廃炉発官 R 1 第 8 6 号
令和元年 8 月 2 9 日

福島第一原子力発電所 特定原子力施設に係る実施計画 変更認可申請書の
一部補正について

5・6号機における浄化ユニットの処理水散水の運用追加に関する変更について、審査の進捗を踏まえ下記の通り補正を行う。併せて、原規規発第1908012号にて認可された実施計画の反映を行う。

図-1 5・6号機 滞留水貯留設備 工事概要図

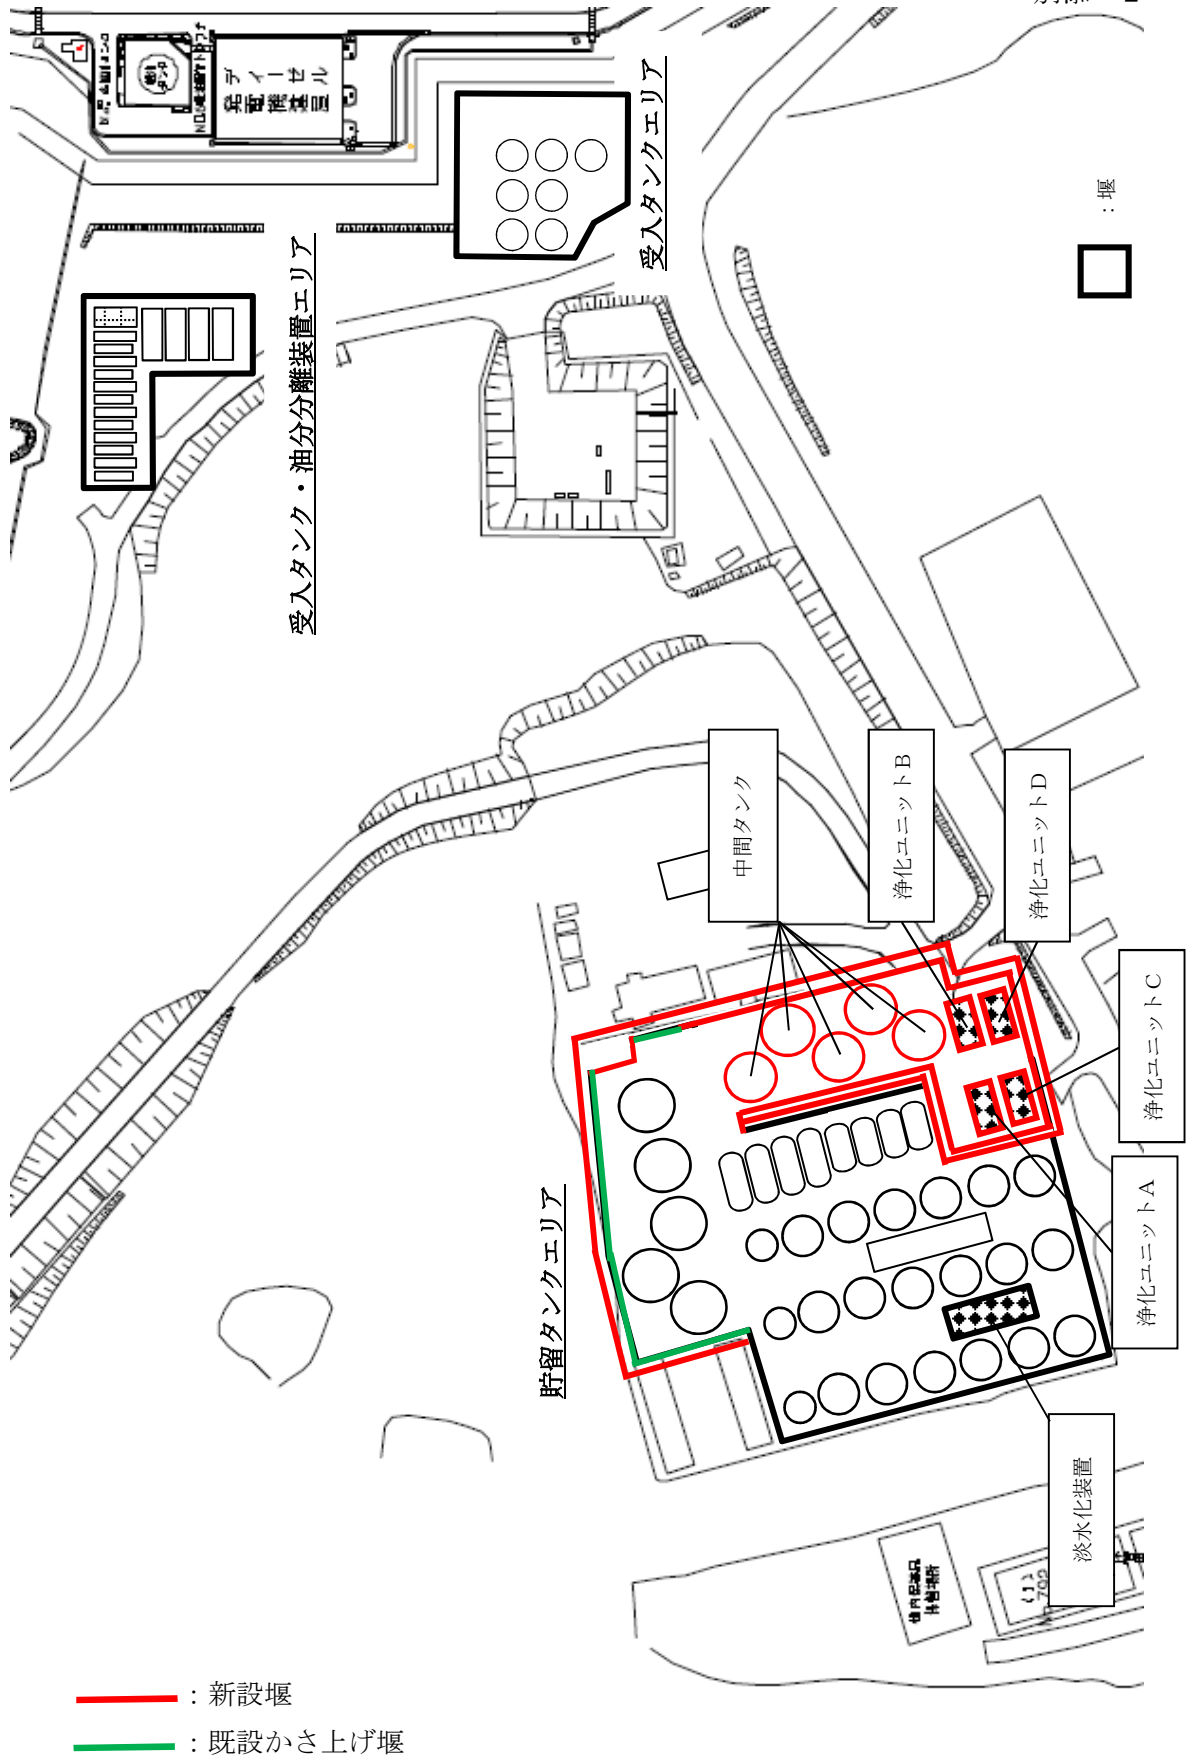
滞留水貯留設備について、中間タンク及び移送ポンプの増設、浄化ユニットの設置、堰の増設を実施する。

尚、堰設置にあたり、既設堰の一部を撤去する必要があるが、当該貯留タンクエリアには既に使用中の貯留タンクが設置されており、タンクから漏えいが発生した場合においても、常に堰外への漏えいを防ぐ必要がある。このため、既設堰の一部を撤去する前に仮堰(鉄板堰)を取付け、既設堰と仮堰(高さ 520 mm～594mm 以上*)により、常に堰内に想定最大漏えい量を貯留できるよう計画する。

図-1 5・6号機 滞留水貯留設備 系統概要図 (廃止範囲)

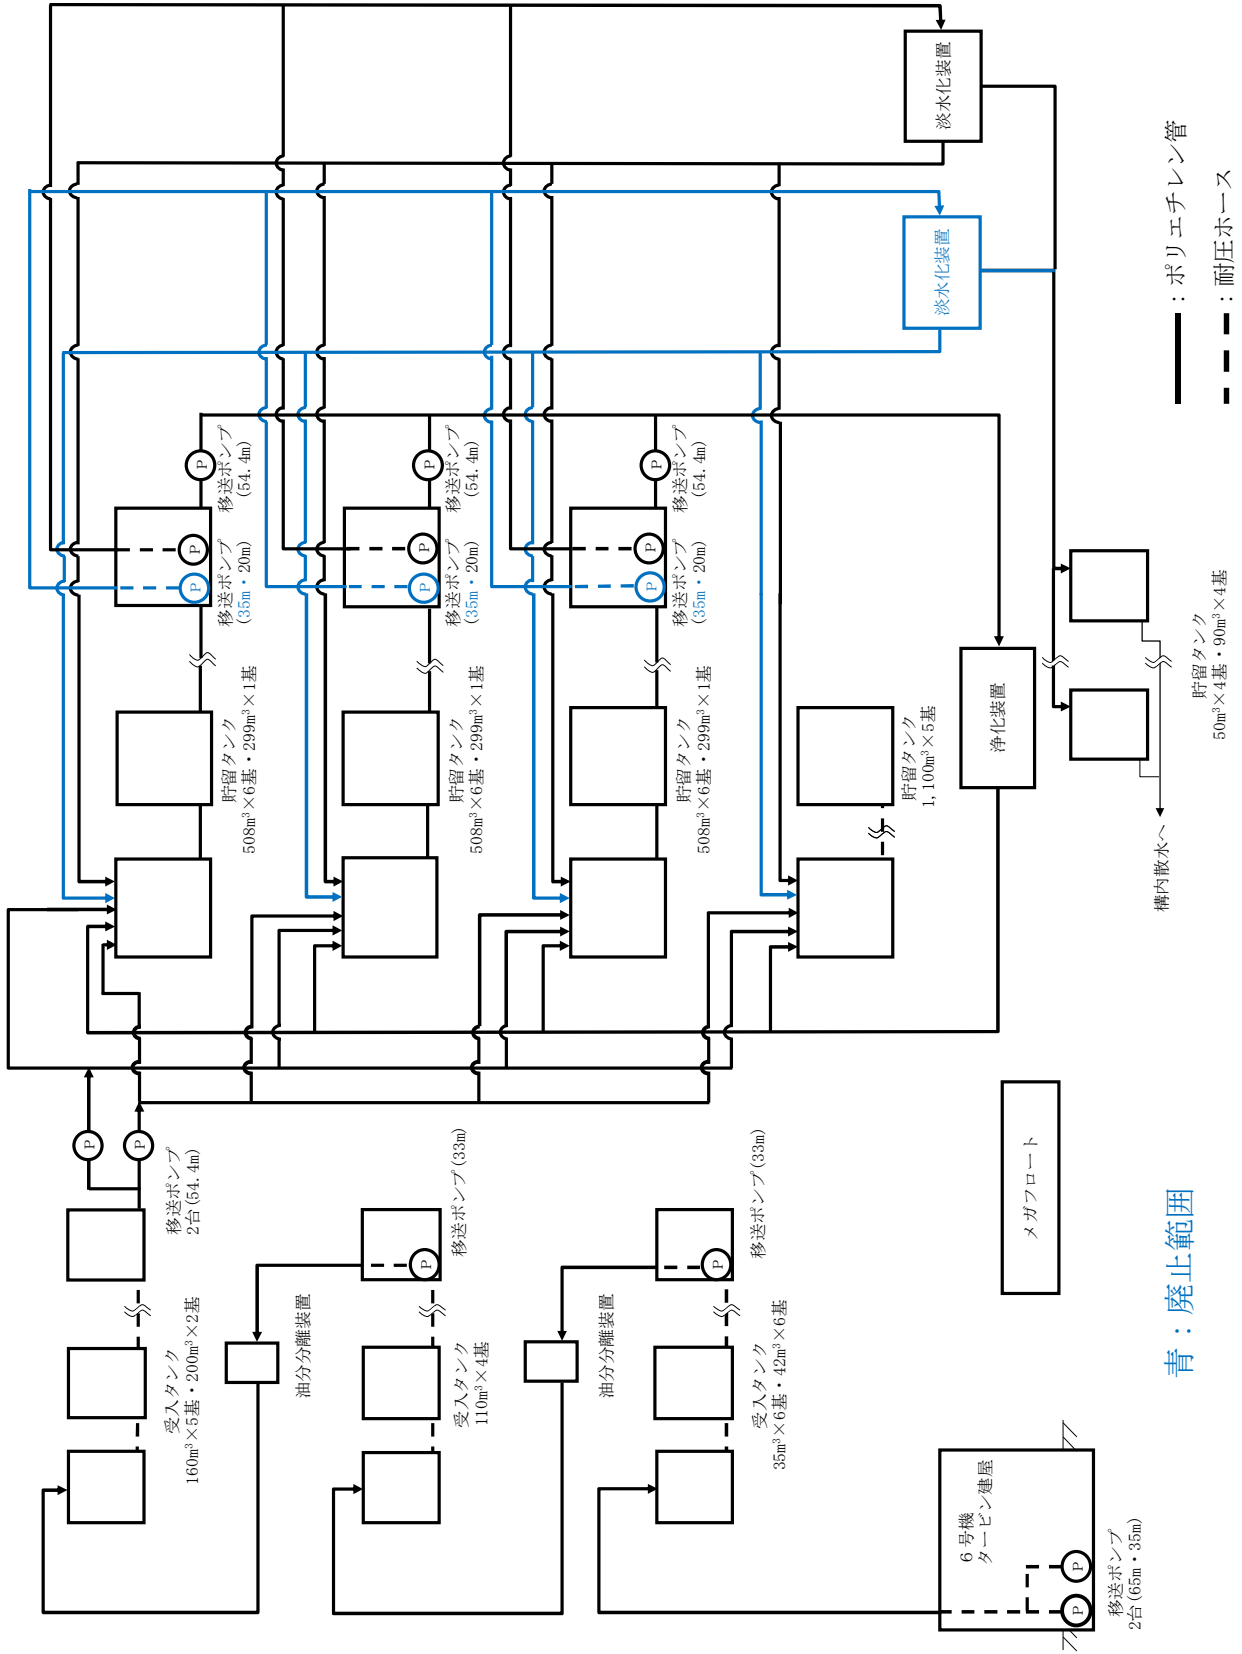
また、旧淡水化装置及びその移送設備並びに付属配管を廃止する。

系統概要図 (廃止範囲) 別添－ 3 に示す。

図-1 5・6号機 滯留水貯留設備 系統概要図 (増設及び取替範囲)

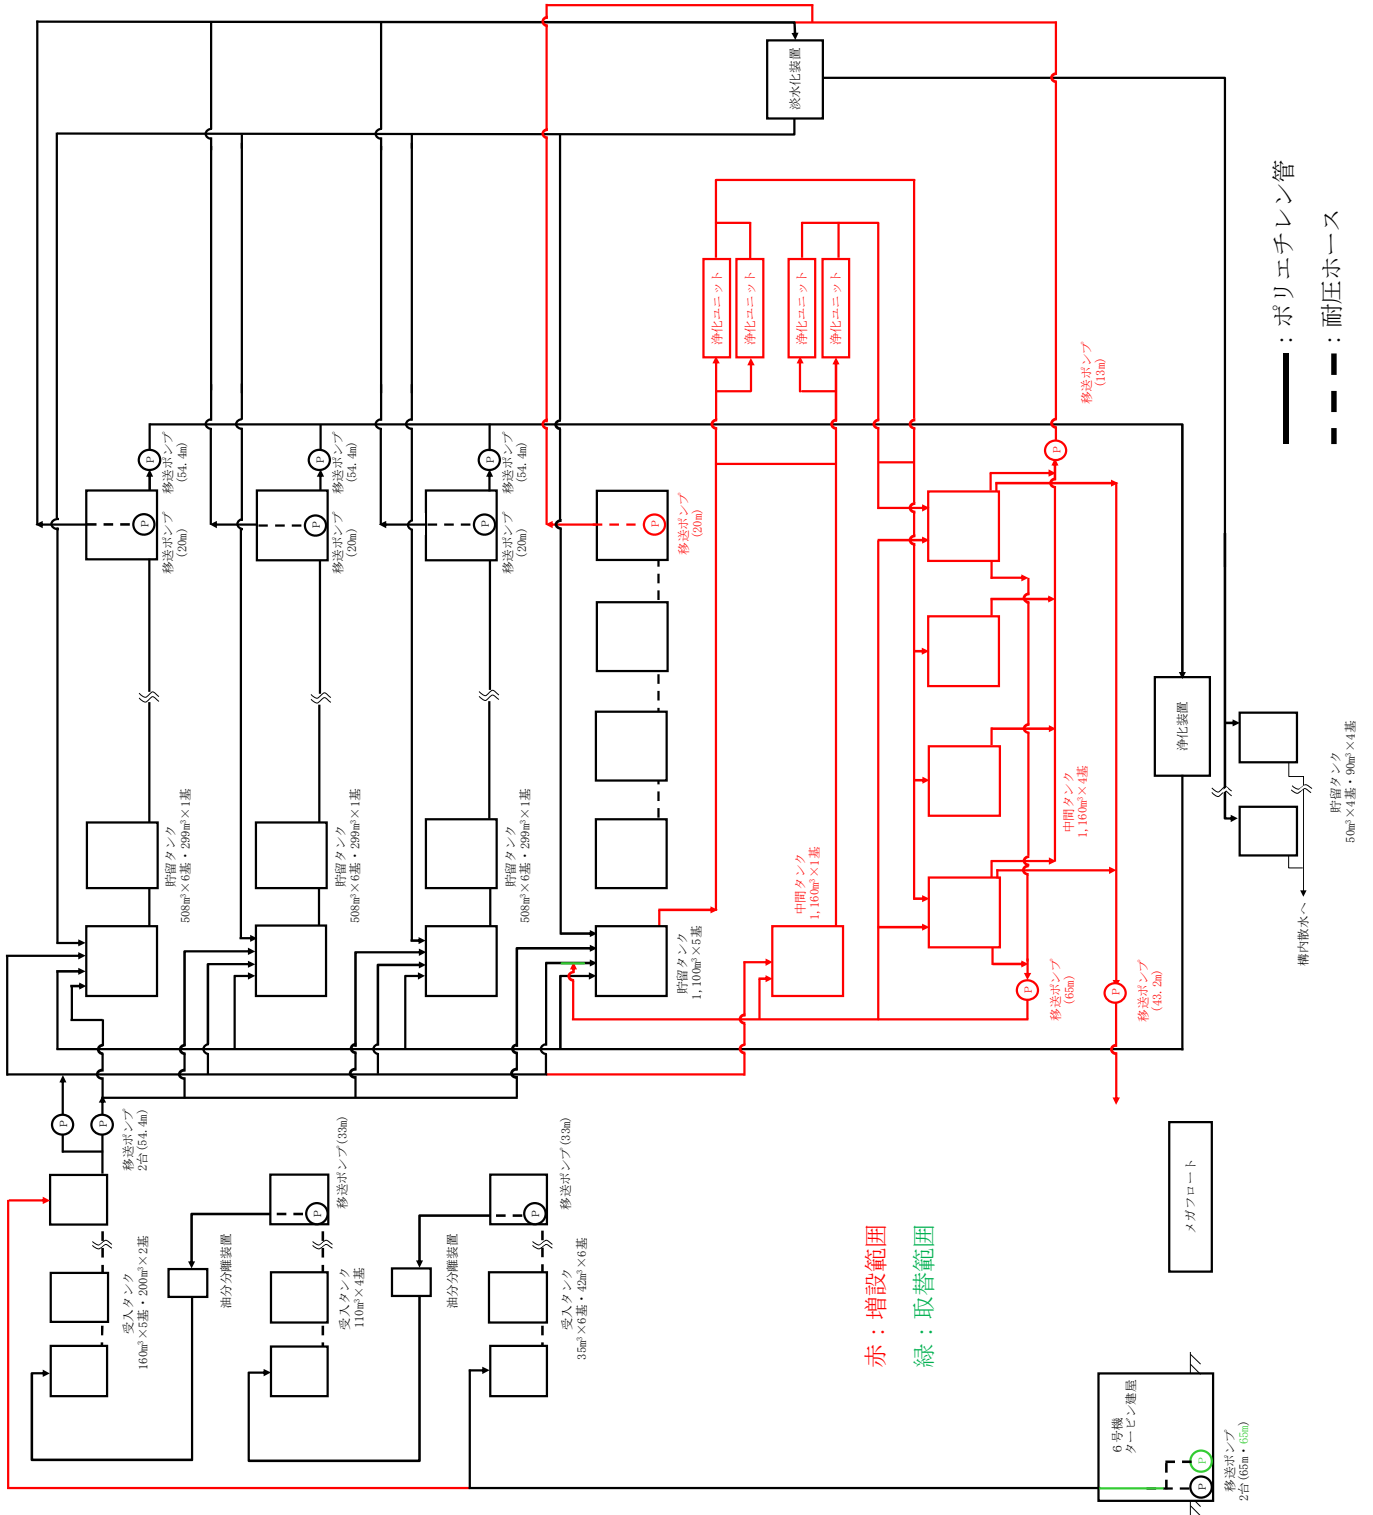
系統概要図 (増設及び取替範囲) 別添－ 4 に示す。

図一1 5・6号機 滞留水貯留設備 付属配管概要図 (増設及び取替範囲)

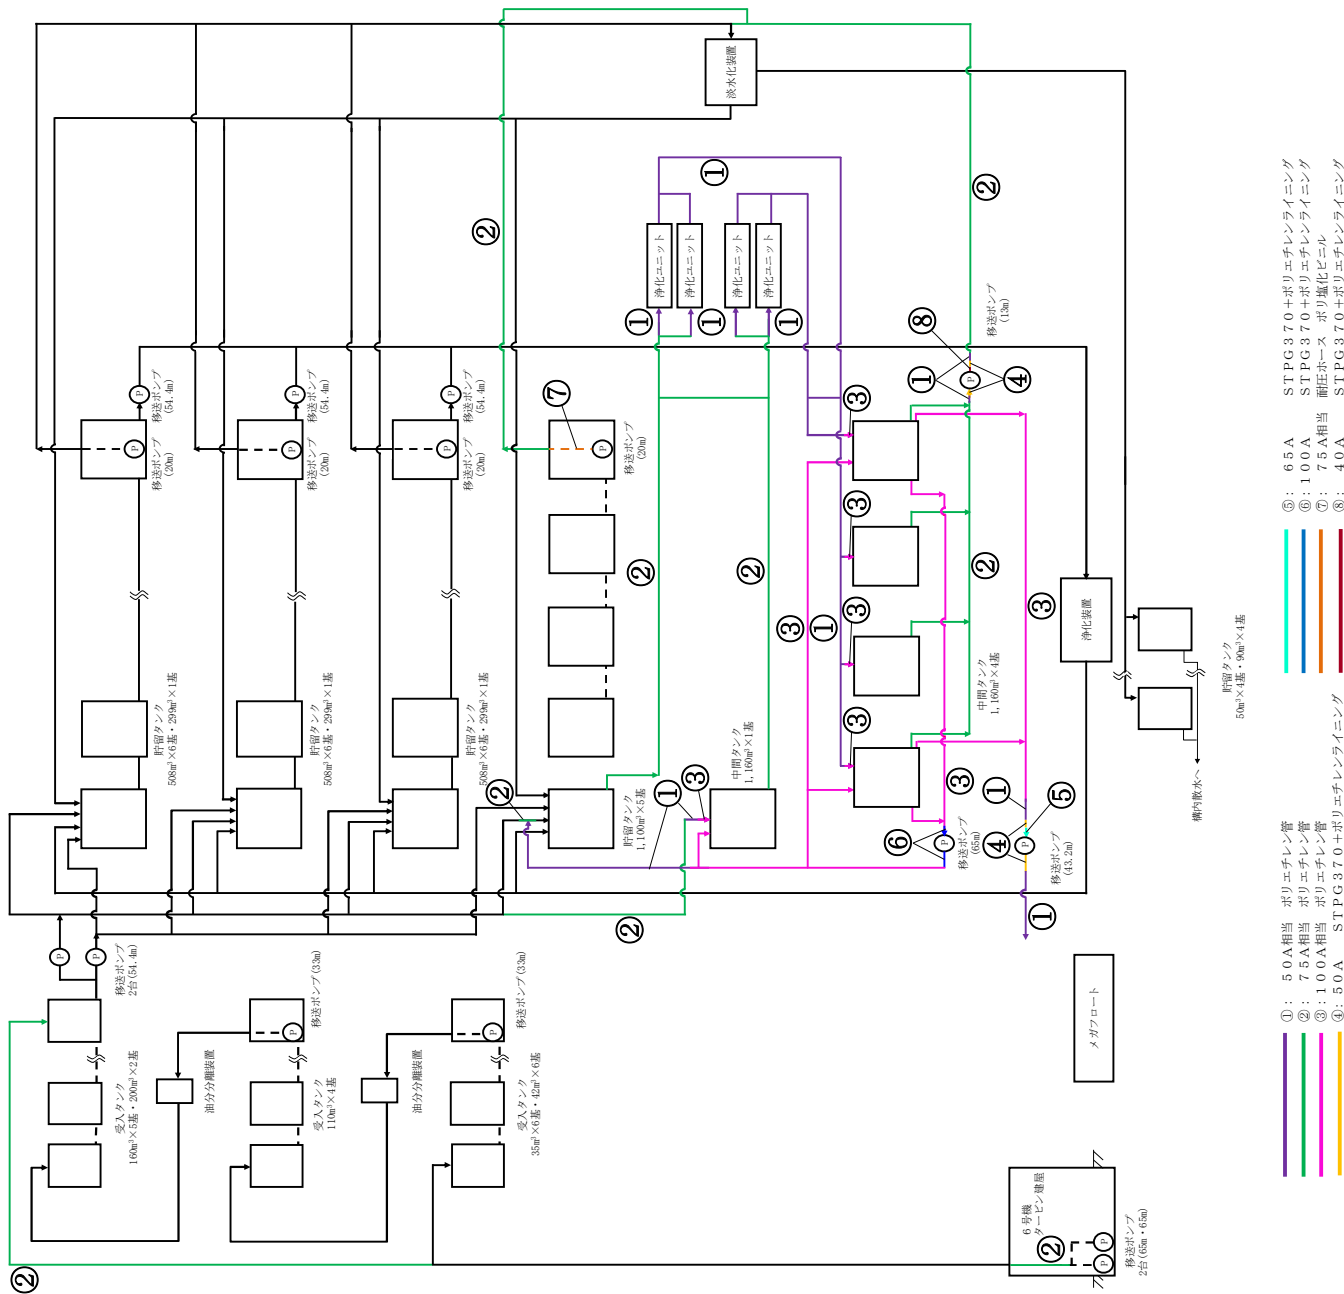
付属配管概要図 (増設及び取替範囲) 別添－ 5 に示す。
